Onderwerp: **Vaststellen gewijzigde bestemmingsplannen Bloemendalerpolder**

## **Nota van Zienswijzen ontwerp bestemmingsplan, beeldkwaliteitsplan op hoofdlijnen en landschapsontwikkelingsplan Bloemendalerpolder Gemeente Weesp**

## Staat van Wijzigingen

### Van het ontwerp bestemmingsplan Bloemendalerpolder Weesp naar vastgesteld bestemmingsplan

**Korte Muiderweg 55**

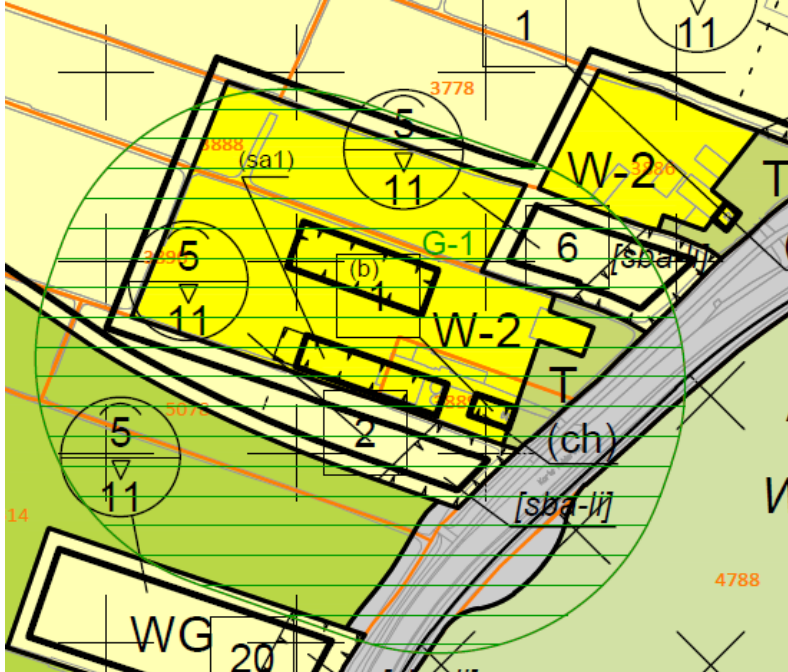
Ter plaatse van dit perceel met de bestemming 'Wonen -2' worden de volgende wijzigingen doorgevoerd:

1. Toevoegen bouwvlak en functieaanduiding 'specifieke vorm van agrarisch -1';
2. Toevoegen bouwvlak en functieaanduiding 'bedrijf';
3. Toevoegen gebiedsaanduiding 'milieuzone - geurzone - 1'.

**Bestemming 'Woongebied' ter hoogte van Leeuwenveld**

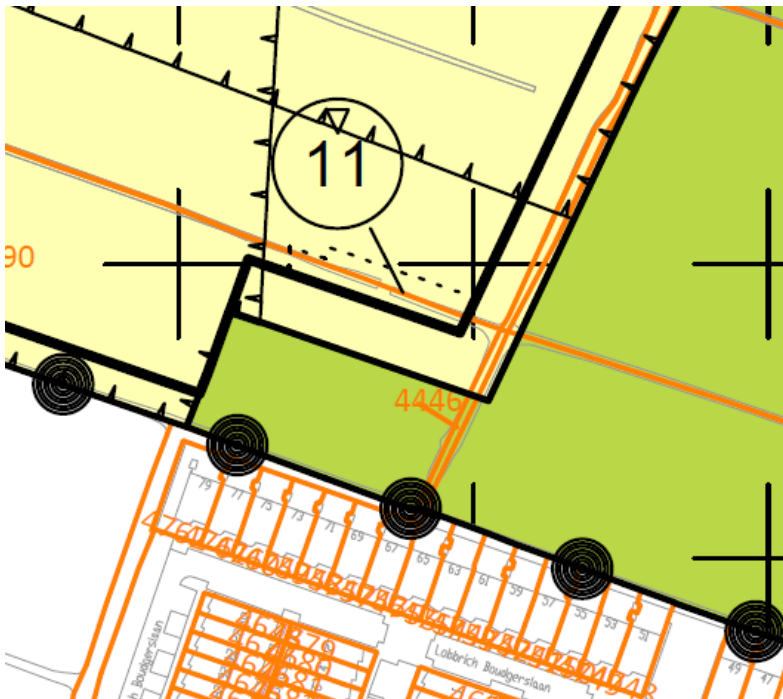
In een strook met bestemming Woongebied wordt een maximum bouwhoogte van 11 m opgenomen.

**Recreatie – Dierenweide**

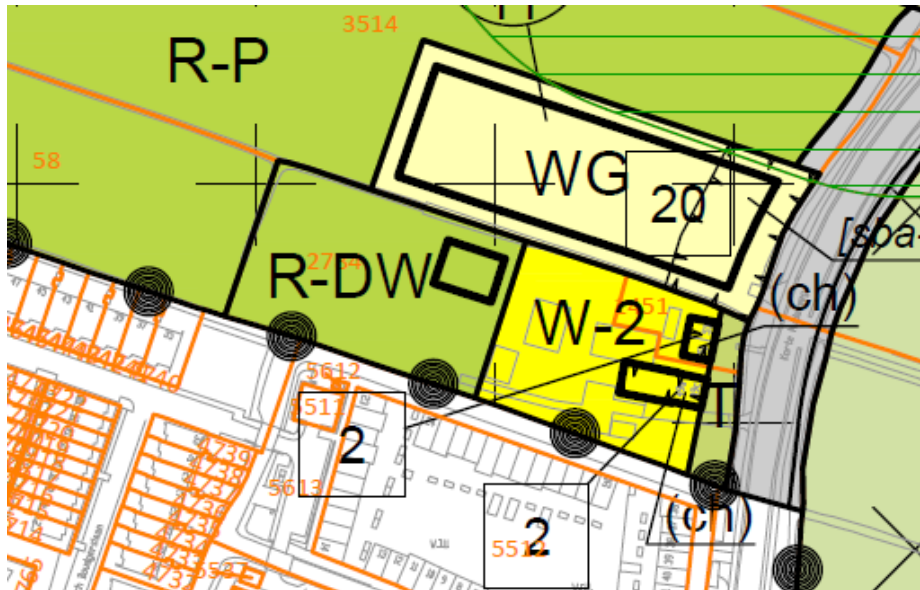
Op de gronden gelegen achter de percelen Korte Muiderweg 49-53 wordt de bestemming 'Wonen -2' gewijzigd in 'Recreatie – Dierenweide'. Daarnaast wordt een bouwvlak opgenomen.

**Recreatie – Jachthaven**

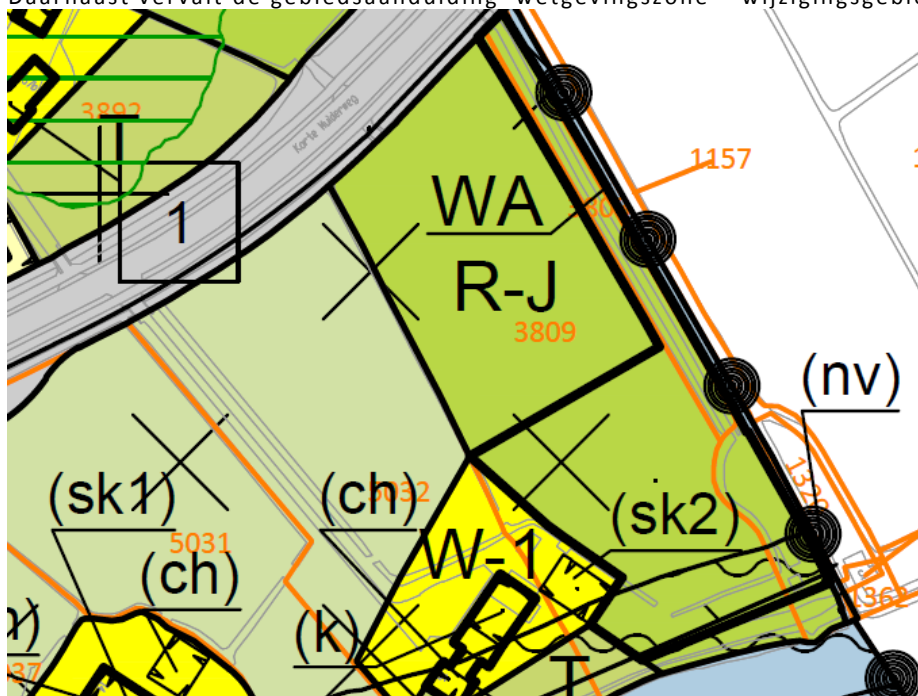
Op de gronden ten zuiden van Molensloot worden de bestemmingen 'Agrarisch met waarden', 'Wonen – 1' en 'Tuin' gewijzigd in 'Recreatie – Jachthaven' met bouwvlak. Daarnaast vervalt de gebiedsaanduiding 'wetgevingszone – wijzigingsgebied – 2'.

**Funcțiaanduidingen voor kantoor**

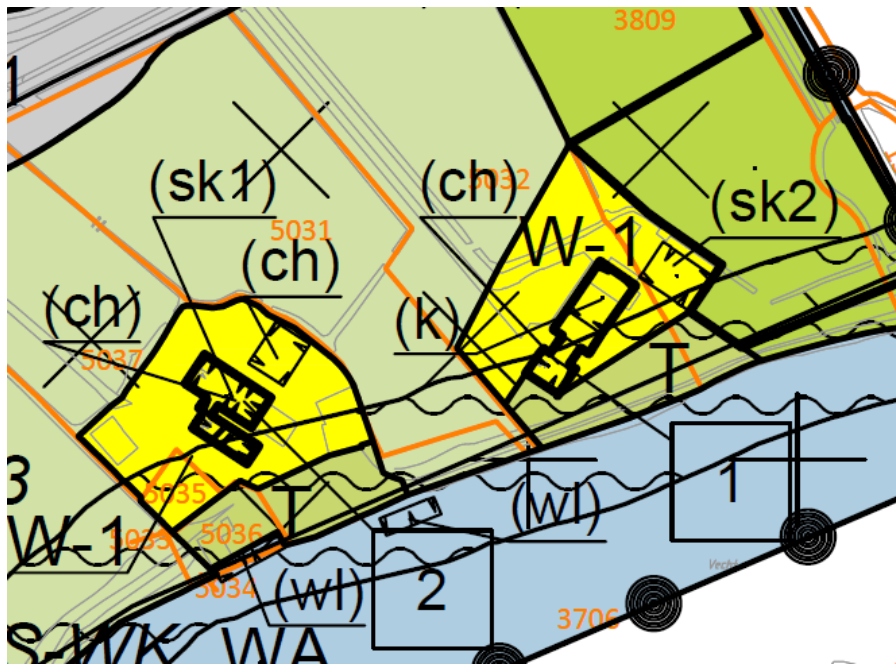
1. De funcțiaanduiding 'kantoor' wordt gewijzigd in 'specifieke vorm van kantoor – 1';
2. Er wordt een nieuwe funcțiaanduiding 'specifieke vorm van kantoor – 2' opgenomen.

10. **Gasontvangstation**

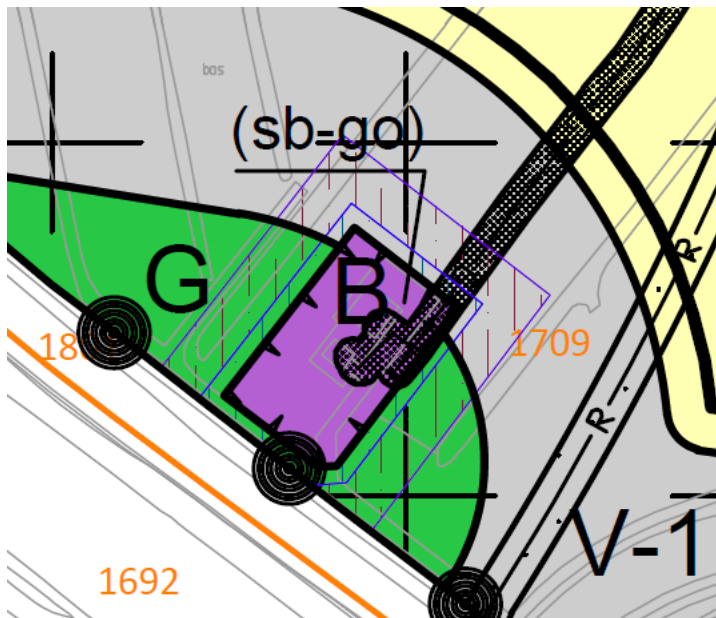
Ter plaatse van het gasontvangstation worden de volgende wijzigingen doorgevoerd:

1. Wijzigen functieaanduiding 'specifieke vorm van bedrijf – meet- en regelstation' naar 'specifieke vorm van bedrijf – gasontvangstation';
2. Toevoegen gebiedsaanduiding 'veiligheidszone – gasontvangstation – 1'
3. Toevoegen gebiedsaanduiding 'veiligheidszone – gasontvangstation – 2'
